Stadt Markdorf · Bebauungsplan "Oberfischbach-Ost" und die örtlichen Bauvorschriften hierzu

Abwägungs- und Beschlussvorlage zur Entwurfsfassung vom 13.07.2023 · Sieber Consult GmbH, Lindau (B)/Weingarten
10.05.2024

Planung des Geh- und Radwegs bei der neuen Straßenmeisterei (Markdorf)

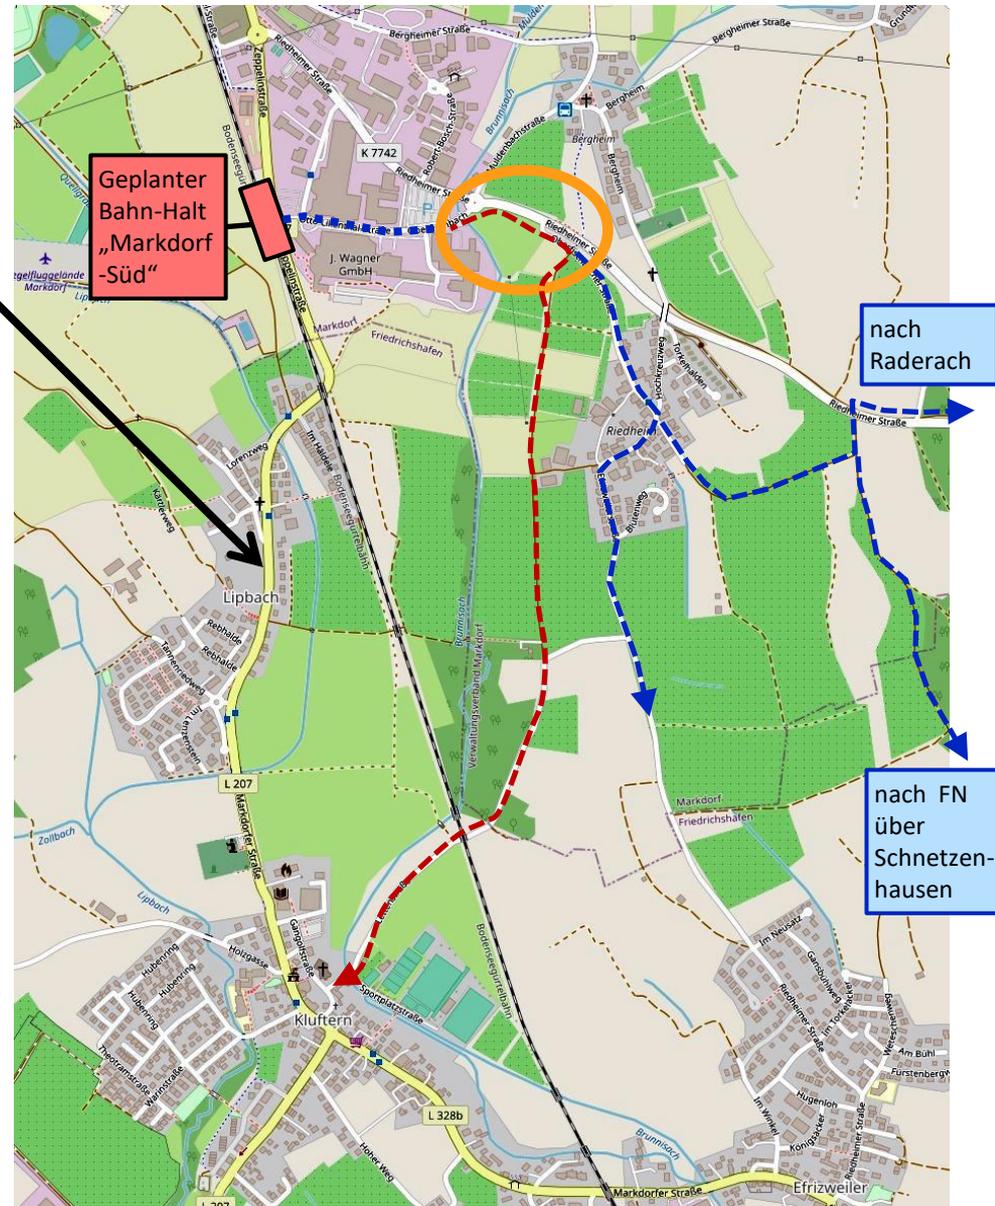
Bei der Planung des Geh-Radwegs im Bereich Straßenmeisterei muss daher berücksichtigt werden, dass **Kluftern über die Lettenstraße/Winkelgasse** abseits der Hauptstraße L 207 sicher an das Gewerbegebiet mit dem Baumarkt Schneider angeschlossen werden kann.

Siehe Skizze - - - - -

Radverkehrskonzept der Stadt Markdorf

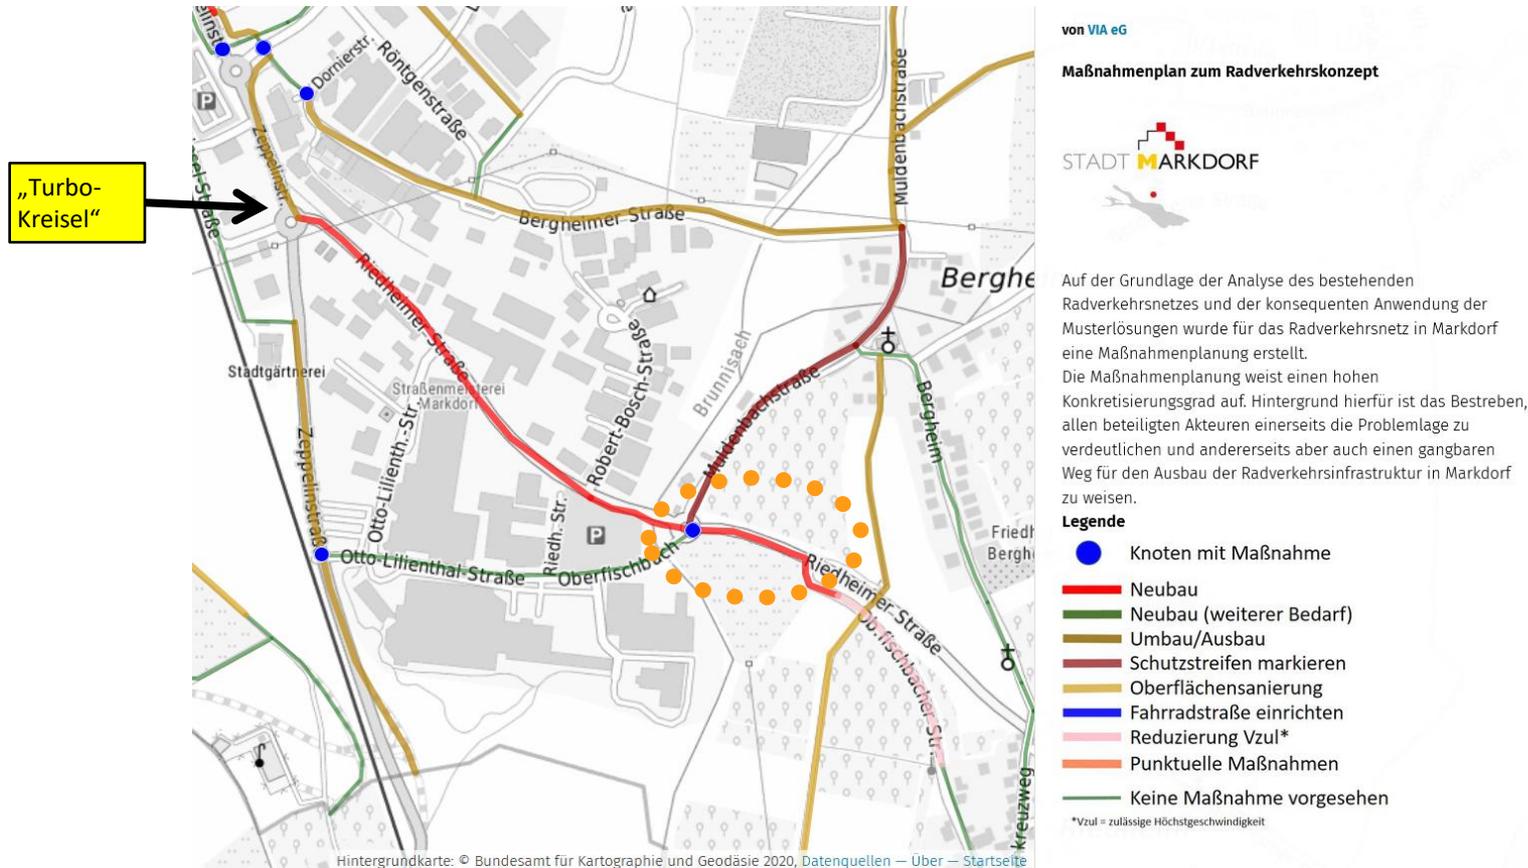
Im Radverkehrskonzept der Stadt Markdorf ist entlang der Riedheimer Straße bis zum Kreisverkehr an der Zeppelinstraße (dem sog. „Turbo-Kreisel“) der (Geh-/)Radweg-Neubau als Maßnahme STR_106 enthalten. Dieser sollte innerorts grundsätzlich möglichst beidseitig erfolgen.

Auch vor diesem Hintergrund erscheint es sinnvoll, den südseitigen Radweg noch über den Kreisverkehr bei der Fa. Schneider (Oberfischbach/Muldenbachstr) hinweg das kurze Stück Richtung Riedheim fortzusetzen, um dem Radverkehr unnötige und gefährliche Querungsvorgänge zu ersparen.

Rad- und Fußverkehr am westlichen Kreisverkehr bevorzugen

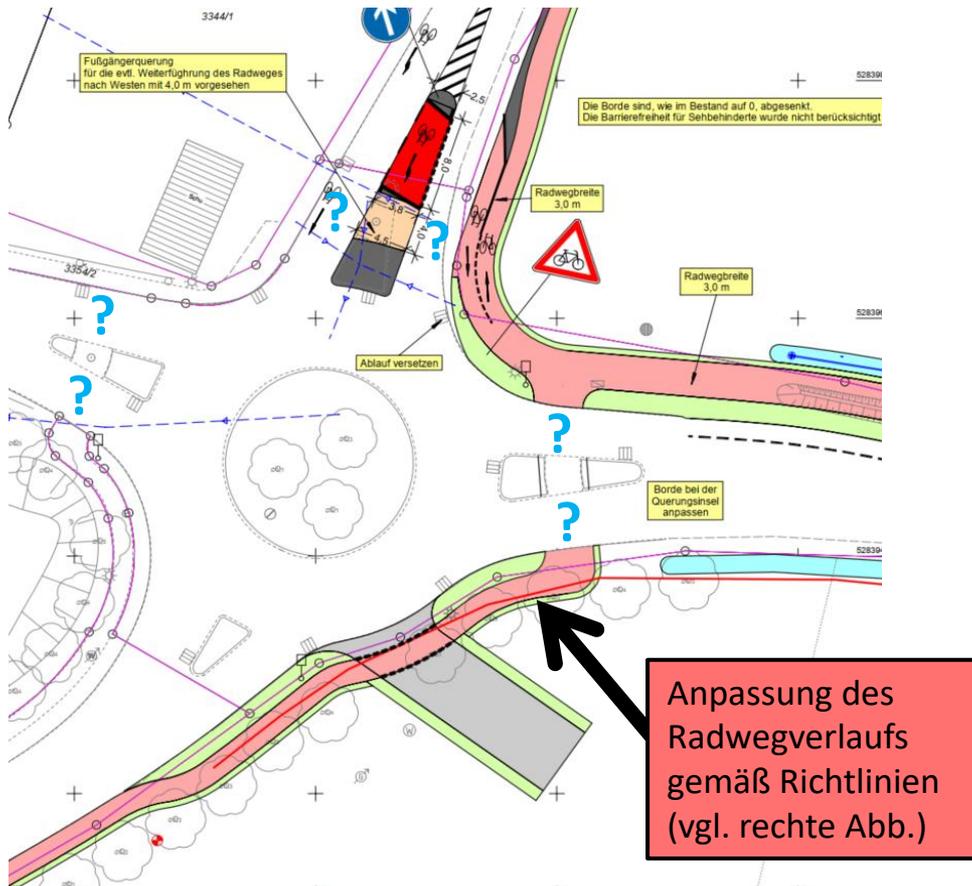
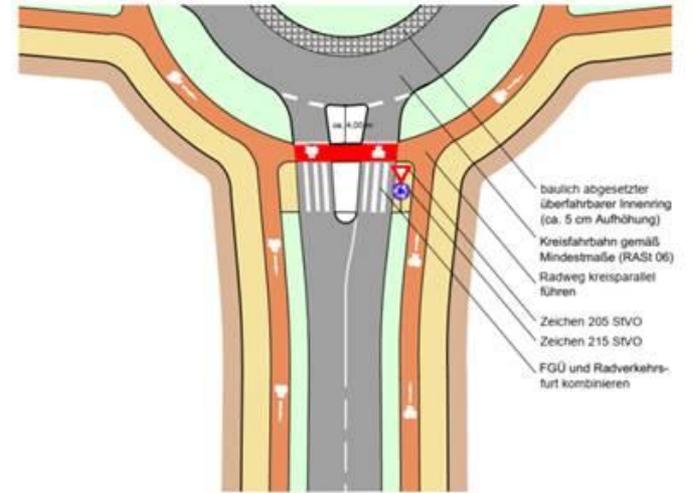
Anders als bei einer früheren Planversion sind in den aktuellen Plänen keine Bevorrechtigungen für den Rad- und Fußverkehr bei der Querung der Kreisverkehrsäste mehr erkennbar, obwohl dies bei innerörtlichen Kreisverkehren in der RAST06 und in den Musterlösungen des VM (auf Basis der ERA u.a.) so vorgesehen ist. Am bestehenden (innerörtlichen!) Kreisverkehr an der Muldenbachstraße sind daher zumindest eine vorfahrtsberechtigzte Radwegfurt über den östlichen Ast sowie Fußgängerüberwege (Zebrastrifen) über den nördlichen und den westlichen Ast einzuplanen. Die Furten sollen einen Abstand von 4,0 m (< 5 m) vom Kreisverkehr haben.

Fehlende Fußwegverbindungen beim westlichen Kreisverkehr

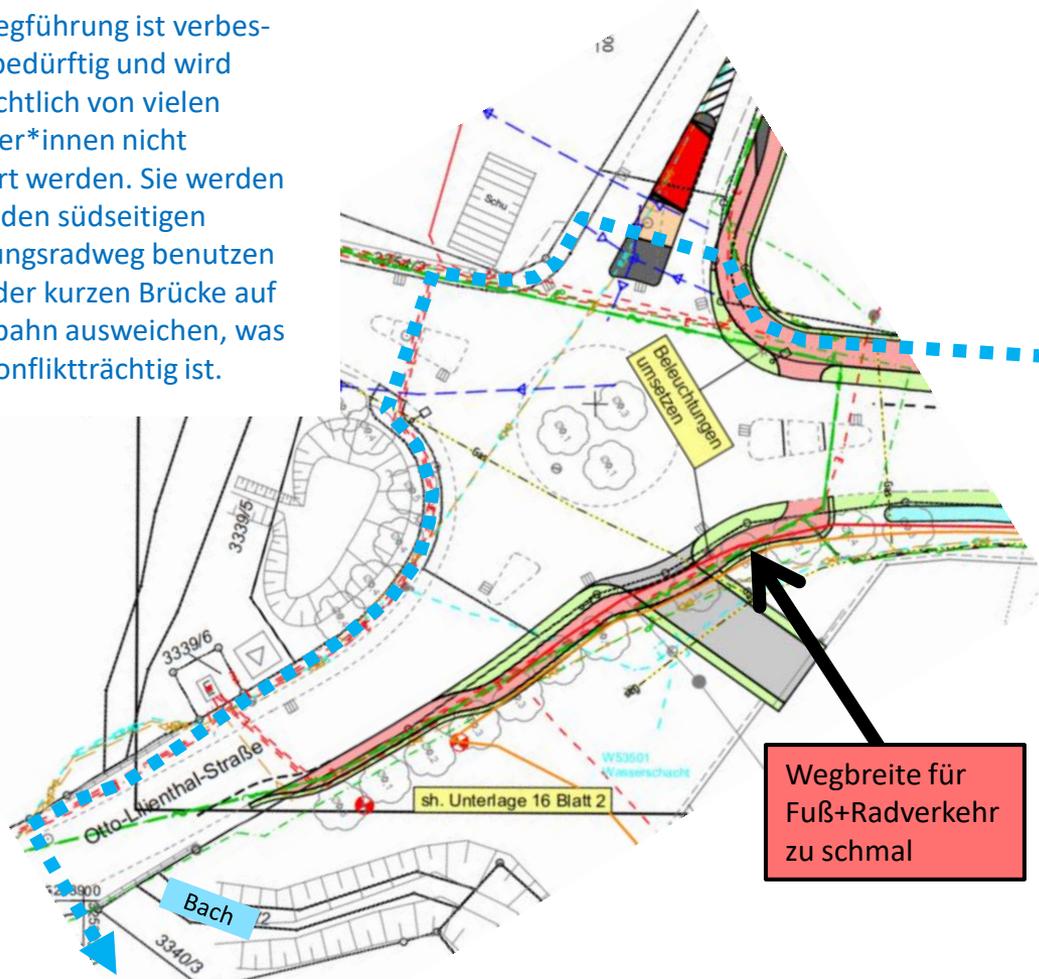
Nach der vorliegenden Planung sind die neue Straßenmeisterei und der Bauhof für Fußgänger*innen nicht erreichbar, da der neue Weg, der zur Zufahrt der Straßenmeisterei führt, aufgrund seiner geringen Breite nur als Einrichtungs-Radweg ausgewiesen werden kann. Für Anwohner*innen des Neubaugebiets „Klosteröschle“ nordöstlich des Kreisverkehrs ergibt sich beim Weg zum Einkauf im Schneider-Baumarkt eine sehr umständliche Wegführung (blau gepunktet), die das Überqueren des nördlichen und westlichen Kreisverkehrsasts erfordert, sowie die Querung der Otto-Lilienthal-Str. beim Baumarkt.

Diese Wegführung ist verbesserungsbedürftig und wird voraussichtlich von vielen Fußgänger*innen nicht akzeptiert werden. Sie werden zum Teil den südseitigen Einrichtungsradweg benutzen und bei der kurzen Brücke auf die Fahrbahn ausweichen, was beides konflikträchtig ist.

Wir schlagen daher vor, den vorgesehenen südseitigen Weg auf 2,5 m zu verbreitern und als kombinierten Fuß- und (Einrichtungs-) Radweg auszuweisen. Im Bereich der Brücke über den Bach kann als Fortsetzung ein schmaler Fußweg angelegt werden, wenn dieser auf dem Höhenniveau des Geländerefundaments geführt wird (s. Foto unten). Zu prüfen ist, ob mit vertretbarem baulichen Aufwand eine Verbreiterung dieses Fußwegs im Brückenbereich erreicht werden kann. Diese Lösung erfordert Fußgängerüberwege auch am östlichen und südlichen Ast des Kreisverkehrs.

Fehlende Fußwegverbindung zum Wertstoffhof und Bauhof

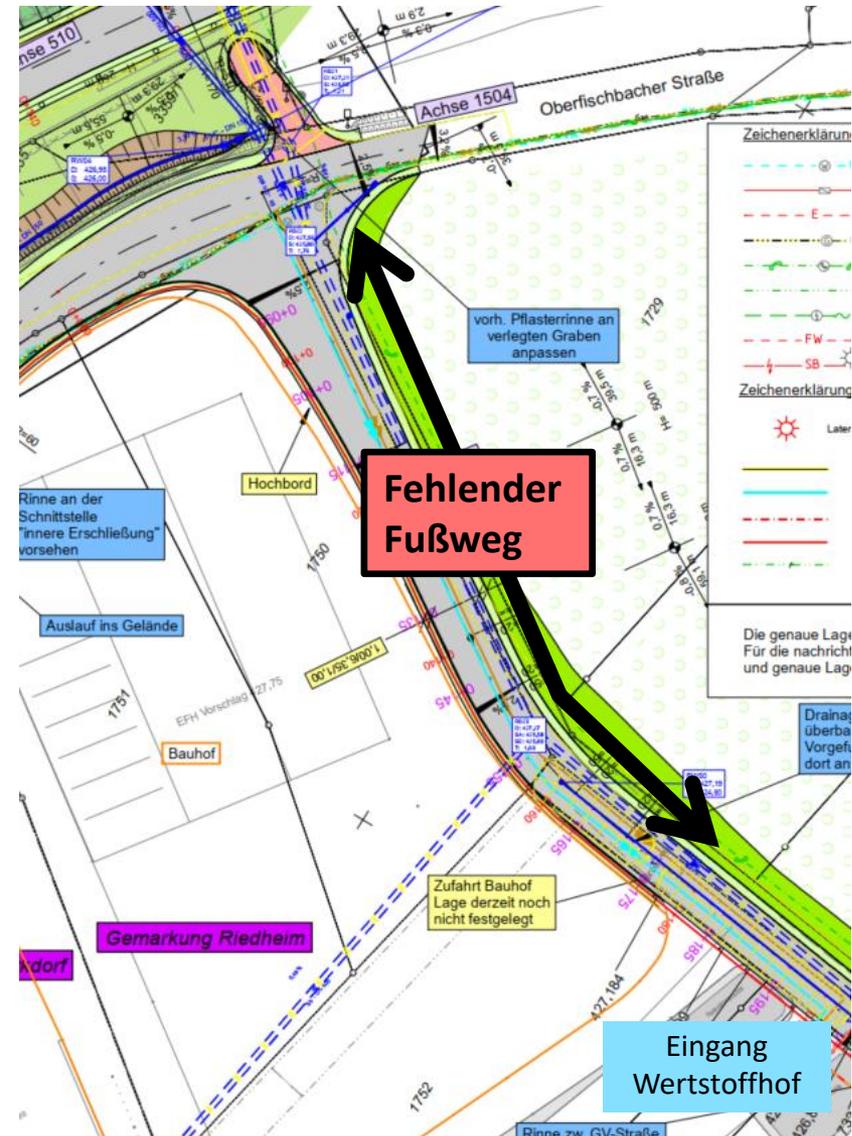
Nach der vorliegenden Planung ist der Wertstoffhof für Fußgänger*innen nur auf der Fahrbahn der neuen „Winkelgasse“ erreichbar. Hier ist die Anlage eines Fußwegs vorzusehen (siehe schwarzer Doppelpfeil im Plan), zumal bei der An-/Abfahrt des Wertstoffhofs auch mit Schwerverkehr und Fahrzeugespannen zu rechnen ist.

(Alternativ könnte die Winkelgasse als „verkehrsberuhigter Bereich“ mit Schrittgeschwindigkeit ausgewiesen und entsprechend baulich ausgestaltet werden, was hier jedoch als weniger geeignet erscheint.)

Rad- und Fußverkehr auch am östlichen Kreisverkehr bevorzugen

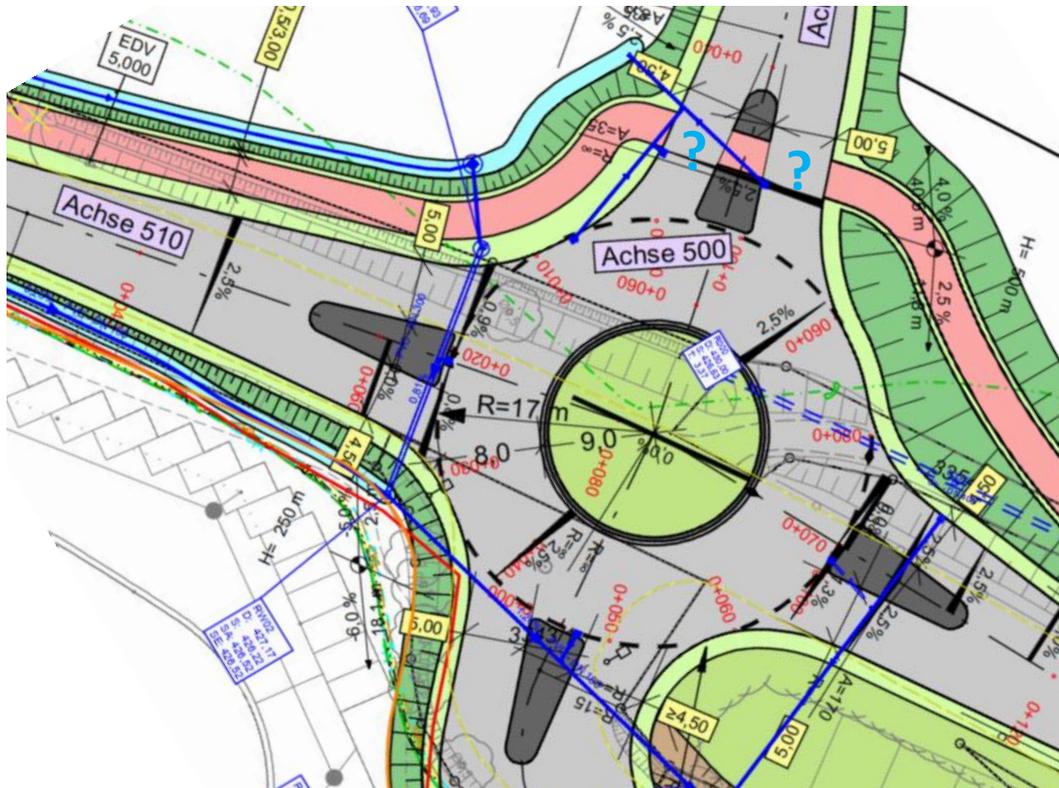
Durch die künftige süd- und nordseitige Bebauung wird auch bei dem neu geplanten östlichen Kreisverkehr für die Verkehrsteilnehmer*innen der Eindruck eines „bebauten Gebiets“ entstehen. Aufgrund des geringen Abstands der beiden Kreisverkehre von ca. 140 m kann in diesem Bereich (vernünftigerweise) ohnehin nicht schneller als 50 km/h gefahren werden. Daher plädieren VCD und ADFC dafür, das Ortsschild künftig östlich dieses neuen Kreisverkehrs zu platzieren. Somit kann eine Bevorrechtigung für den Rad- und Fußverkehr bei der Querung des nördlichen Asts angeordnet werden (siehe Musterlösung Seite 11 rechts) und ggf. auch bei weiteren Kreisverkehrsästen im Falle der geforderten *beidseitigen* Rad/Fußwegführung. Dafür ist der Abstand der Furten mit einem Abstand von 4,0 m (< 5 m) vom Kreisverkehr zu planen und auch die Linienführung an die Regelwerke anzupassen.

Vorgaben der RASSt und ERA einhalten – möglichst auch neu erscheinende Fassung der ERA berücksichtigen

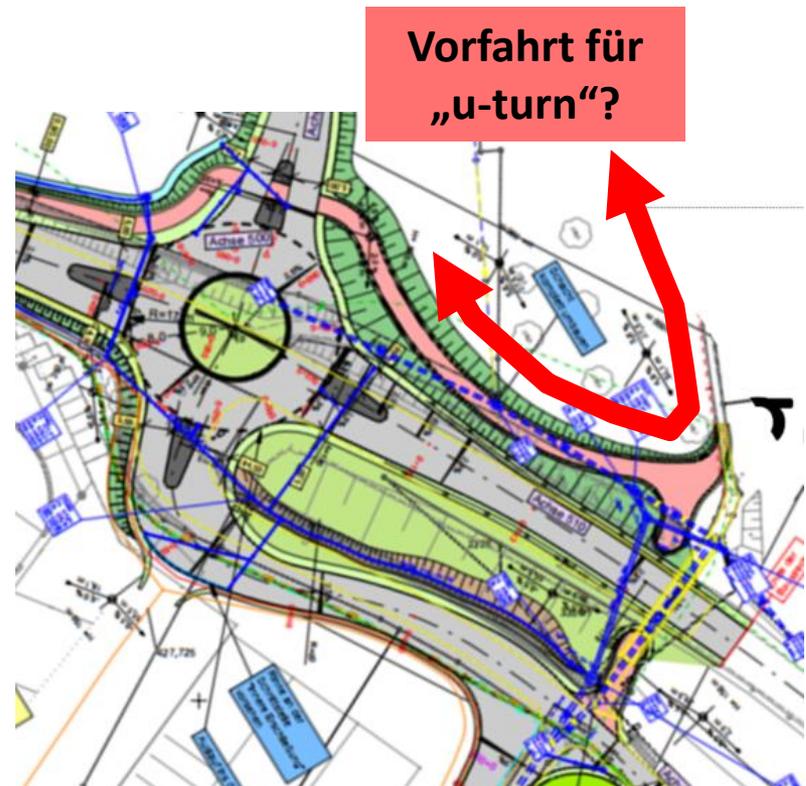
Wie zuvor dargestellt, entsprechen insbesondere die geplanten Rad- und Fußwegführungen an den Kreisverkehren teilweise nicht den geltenden Vorgaben der einschlägigen Regelwerke (RASSt06 und ERA von 2010). Die Planungen sind daher regelkonform zu überarbeiten.

Für das Jahr 2023 wurde die Herausgabe einer aktualisierten Fassung der ERA angekündigt. Die weiteren Planungen sollten daher ggf. an den Vorgaben der neuen ERA ausgerichtet werden, um zu vermeiden, dass hier eine Infrastruktur gebaut wird, die womöglich schon bald als nicht mehr fachgerecht gilt.

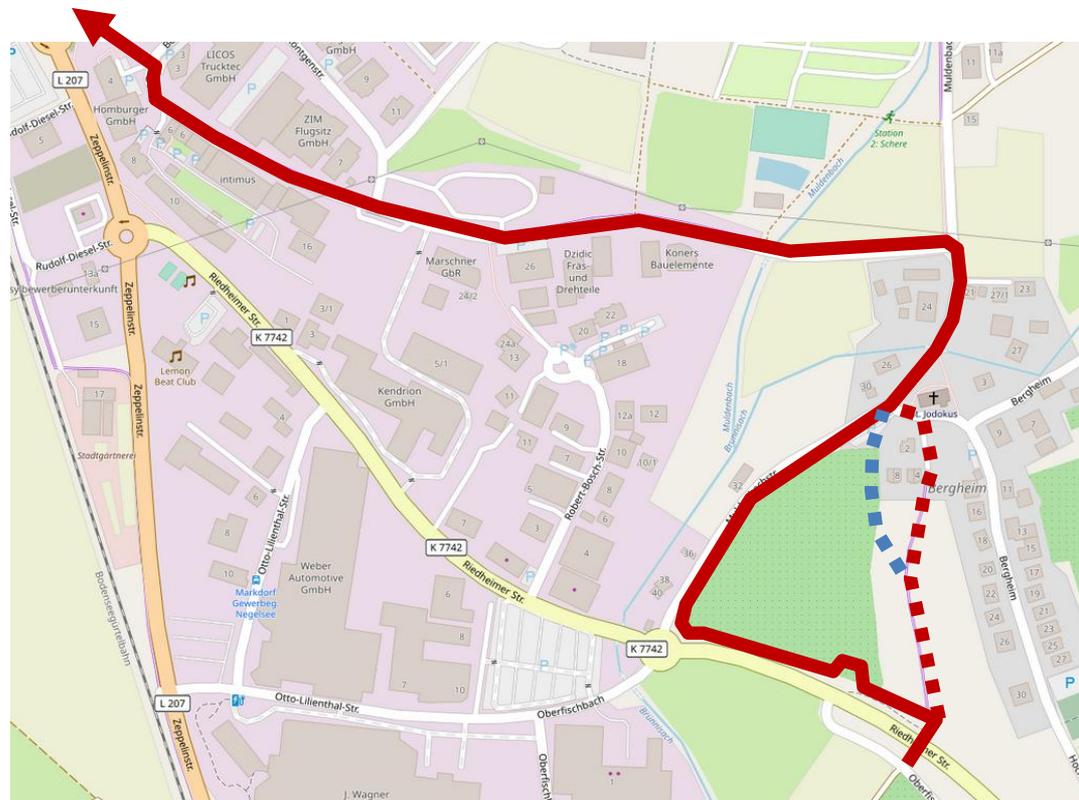
Die Stadt Markdorf beabsichtigt den vorhandenen, engen, nur ca. 2 m breiten Radwegdurchlass unter der K7742 durch einen breiteren Neubau zu ersetzen. Diese Maßnahme wird im Rahmen des Neubaus des Knotenpunktes im Zuge der K 7742 und der Ergänzung des bestehenden Radwegnetzes umgesetzt. Entsprechend den Empfehlungen für Radverkehrsanlagen (ERA) wurden für das Lichtraumprofil folgende Maße gewählt: 4,0 m Breite und 2,50 m Höhe.

Der vorhandene Radwegdurchlass (Foto rechts) hat an der breitesten Stelle einen Rohrdurchmesser von ca. 3,3 m. Der asphaltierte Weg ist 2,0 m breit, dazu kommen an beiden Seiten 0,5 m aufgepflasterte Bereiche. Das Lichtraumprofil ist demnach derzeit mindestens 3 m breit. Das entspricht dennoch nicht den aktuell geltenden Standards und sollte mittelfristig durchaus verbessert werden.

Sofern derzeit der finanzielle Aspekt gegen den von uns geforderten Bau beidseitiger Rad/Fußwege eine ausschlaggebende Rolle spielt, sollte jedoch lieber die Verbreiterung dieses Tunnels in der zeitlichen Priorität nach hinten verschoben werden und stattdessen vorrangig auch ein südseitiger Weg realisiert werden.

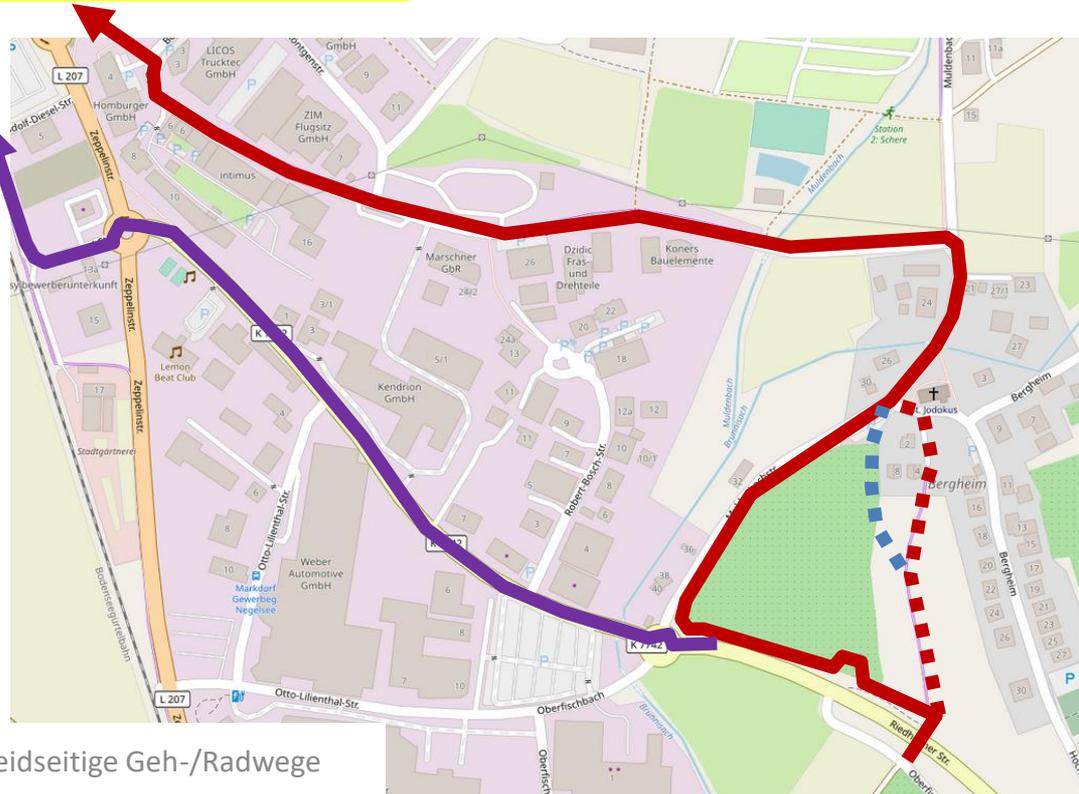
Mit der Anordnung eines Geh- und Radweges entlang der K 7742, zumindest zwischen den beiden Kreisverkehren, und dessen Anbindung an das vorhandene Radwegenetz einmal im Bereich der bestehenden Unterführung unter der K 7742, dann aber auch durch Ertüchtigung im Bereich des "Schneiderkreisels", wird sich die Attraktivität für die Radfahrenden und deren Sicherheit weiter erhöhen. Dies gilt insbesondere für den nördlich der Kreisstraße neu angeordneten Radweg, weil nach der bestehenden Unterführung unter der K 7742 nunmehr der kürzeste Weg in Richtung Gewerbegebiet und weiter Richtung Schulen genommen werden kann.

Die stark befahrene Riedheimer Straße (50 km/h) und der „Turbo-Kreisel“ an der L 207 stellen zwar (auch heute schon) die schnellste Verbindung von Riedheim zum Bildungszentrum dar – sie sind aber weder als attraktiv noch als sicher zu bezeichnen und daher weiterhin nicht für radfahrende Schüler*innen zu empfehlen. Hierzu wäre zusätzlich der im Radkonzept geforderte Bau von Radwegen an der Riedheimer Straße erforderlich. Der neue Rad/Fußweg ist dennoch schon jetzt sinnvoll als Zubringer zur O.-Lilienthal-Str. und als Ausweichstrecke für breite Lastenräder oder Anhänger zur Umgehung des vorhandenen, sehr schmalen (rot gepunkteten) Wegs.
